PROJEKT
1910 Neubau eines Bürogebäudes mit Parkhaus,
bestehend aus Bauteil A, Bauteil B und dem
Bauteil C mit insgesamt 279 PKW-Stellplätzen
Nordring 144, 63067 Offenbach am Main

PLANBEZEICHNUNG
BTA Systemtrennwände - Details und Regelanschlüsse

HMA-ARC-5-DT-WP-99-A0-7101-01-v

Systemtrennwand - Eckanschluss an Trockenbau und Türprofil

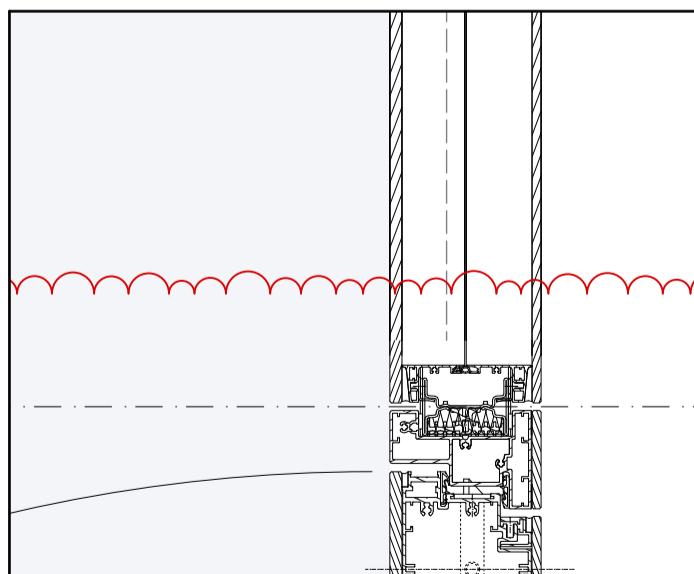
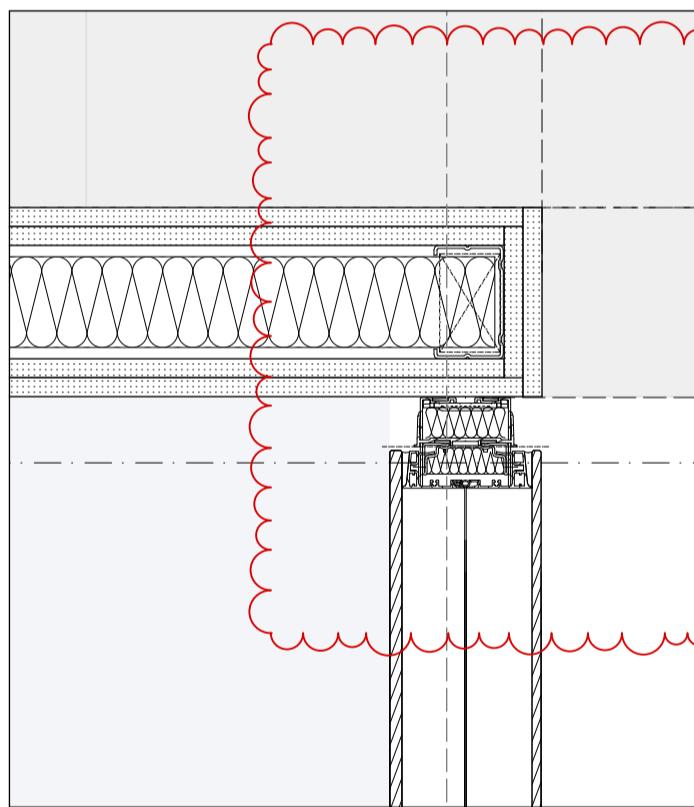
Planerisch wurden keine Bautoleranzen des Gewerks Trockenbau berücksichtigt. Entweder erhöhte Ausführungsgenauigkeit ausschreiben oder Fugengröße bei Übereckanschlüssen erhöhen und maßlich berücksichtigen.
